COMMUNE DE TREBEURDEN

**Demande d'autorisation environnementale
relative à la reconstruction de la digue de Tresmeur
et à l'autorisation d'utiliser le domaine public maritime
en vue de la construction d'une cale, la reconstruction d'un enrochement
et à la régularisation de deux cales et d'un escalier.**

**RAPPORT ET AVIS
DU
COMMISSAIRE ENQUETEUR**

Le 3 décembre 2018

Figure 2 : plan parcellaire avec localisation des ouvrages

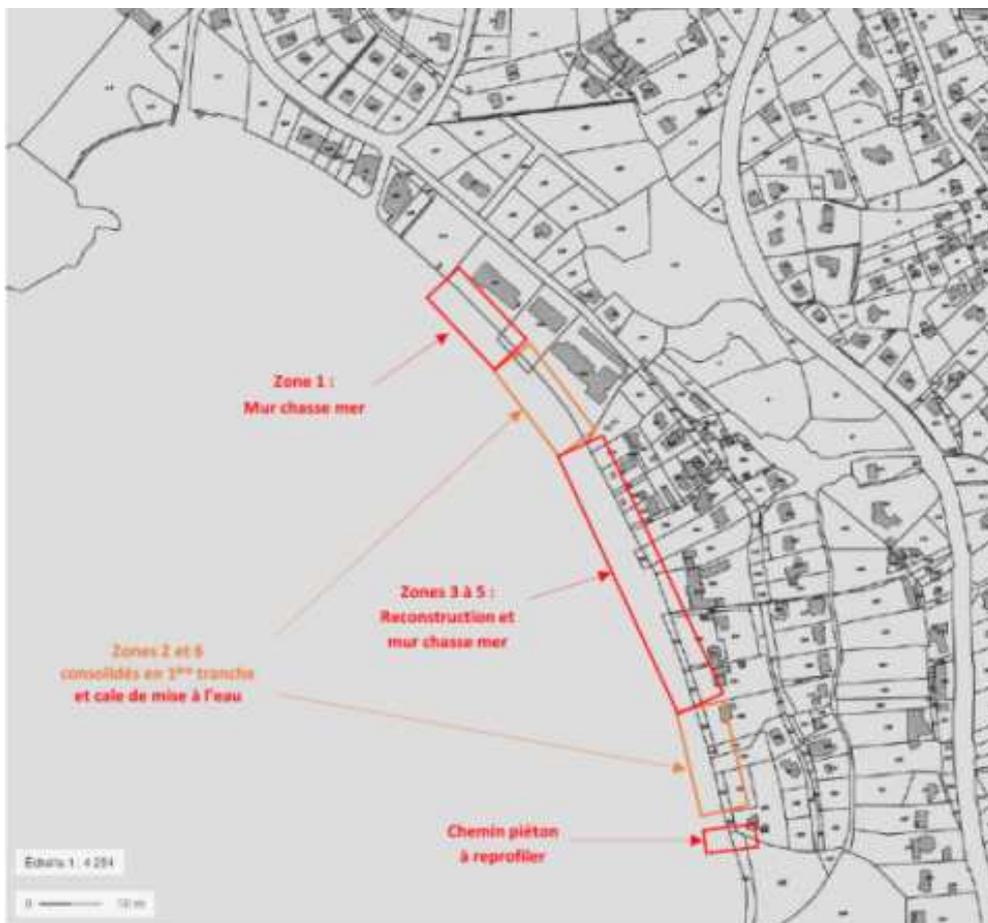
D'autre part, la commune entend construire une nouvelle cale centrale de 46 ml implantée en diagonale en zone 2 et enfin sollicite la régularisation des ouvrages existants sur le domaine public maritime. Deux polices administratives sont donc applicables.

Par courrier remis, présenté et commenté, le 1^{er} octobre, par M. et Mme Yvon RAZUREL de Trébeurden, (11, Rue de Traou Meur). Ils manifestent leur incompréhension concernant l'implantation de la nouvelle cale dont l'usage sera plus compliqué en raison des chicanes que ce schéma impose en termes d'accès. Ils font valoir qu'il serait plus cohérent d'utiliser l'amorce de la cale existante qui a fait les preuves de sa robustesse, pour construire le nouvel ouvrage.

Sur le projet de cale, elle semble s'interroger sur son opportunité estimant que la cale actuelle remplit bien ses fonctions, mais qu'un accès sécurisé pour les piétons fait défaut, Elle expose que la sécurité des piétons ne sera pas assurée par le nouvel ouvrage et se demande comment sera traité l'espace entre les deux cales.

Cette réponse satisfait globalement les attentes exprimées en termes de justification du choix de créer cette nouvelle cale oblique de 46 m, mais reste insuffisante. Elle laisse persister quelques interrogations, notamment sur la plastique de l'ouvrage et sur l'accès à la plage, ce qui sera examiné dans les développements qui suivent.

Il est difficile de prendre une position sur le principe de la construction de la nouvelle cale : elle est plus adaptée aux circulations et dispositifs de stationnement au plan terrestre, mais pourrait entraîner des conflits d'usage sur la plage, comme en témoigne la déposition de Mme LEGET. Cet aspect devra être pris en considération, mais peut être réglé par un aménagement des circulations sur la plage.
